Surveillance des eaux souterraines au droit de l'installation de stockage de déchets de St-Sauveur (86)

**Communes de Senillé-St-Sauveur
et Coussay- les-Bois**

Analyses de l'année 2022

Association ASPECT
Octobre 2023

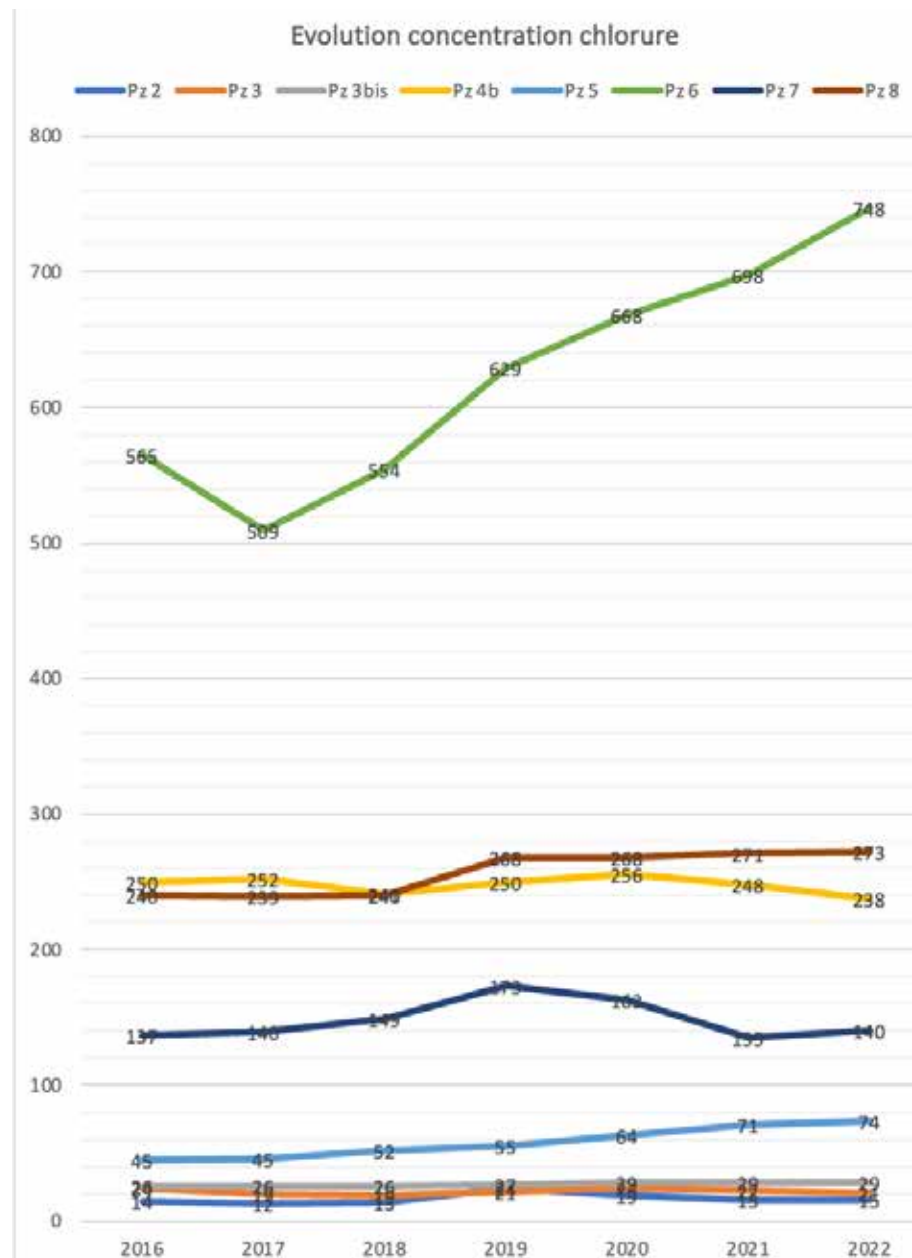
La concentration en chlorures est multipliée jusqu'à 30 fois entre l'amont et l'aval. Le seuil autorisé de 200 mg/L est dépassé dans trois piézomètres. Le taux est le plus élevé dans le Pz6, et il progresse rapidement.

En amont du site, le taux est faible et très stable. Sur la période 2016 à 2022 il est en moyenne de 22 mg/l dans le Pz3 et 27 mg/l dans le Pz 3b.

En aval, le seuil est dépassé dans trois piézomètres. La concentration atteint jusqu'à 748 mg/l dans le Pz 6, soit 30 fois la valeur en amont. Pour ces piézomètres, le taux est en constante augmentation depuis 2018. Il progresse de 50 mg/l par année.

Les chlorures constituent un indicateur d'arrivée de pollution. Cette très forte concentration en chlorures démontre une importante contamination des eaux souterraines.

Evolution des chlorures et sulfates dans le piézomètre 6

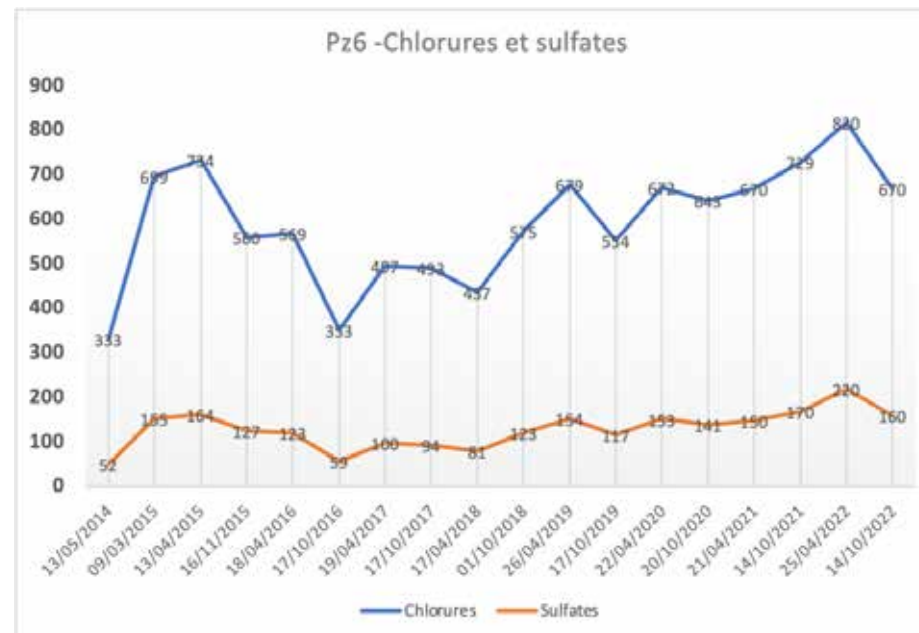
Elle devient très importante dans le piézomètre 6 : 175 mg/l, soit 17 fois la valeur en amont, et un rapprochement du seuil fixé à 250 mg/l. Depuis l'année 2017 ce taux tend à augmenter.

La courbe d'évolution entre 2014 et 2022 montre, au piézomètre 6, une corrélation positive entre chlorures et sulfates. Cette observation demanderait à être expliquée. Les sulfates peuvent se former lors de la décomposition des matières végétales et animales, mais ils peuvent également se former en tant que sous-produits d'industries. Il est établi que les chlorures et sulfates entrent dans la composition de la fraction minérale des lixiviats.

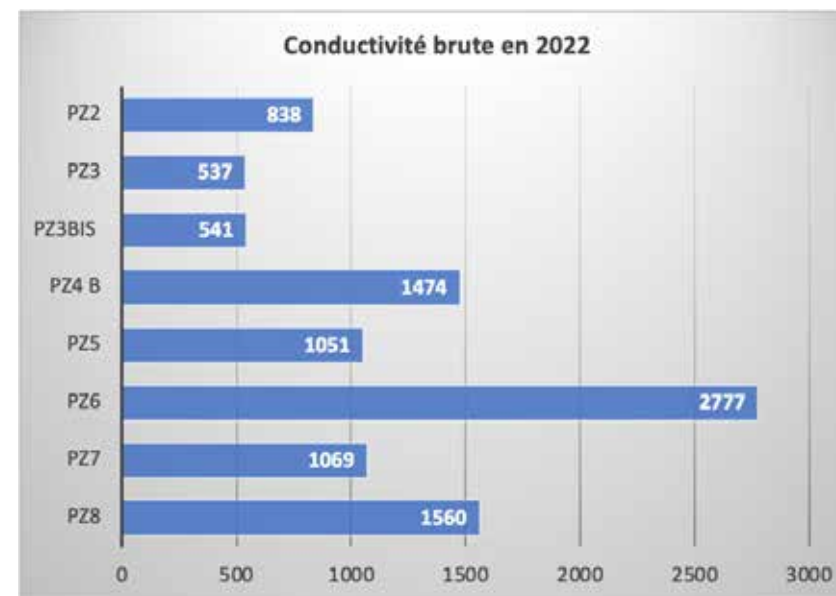
Pour les piézomètres en amont, la conductivité brute à 25°C sur le terrain est inférieure au seuil de 1100 $\mu\text{S}/\text{cm}$. Pour les Pz3 et 3 bis elle s'établit à 537 et 541 $\mu\text{S}/\text{cm}$.

En aval, les valeurs sont très proches du seuil pour les PZ 5 et 7, et le dépassent pour les 4 autres. Pour les Pz 4 et 8, la valeur est 3 fois supérieure à celle de l'amont. Le piézomètre 6 est largement au dessus : plus de 5 fois la valeur amont. Cette valeur est cohérente avec le constat d'une concentration de chlorures très élevée.
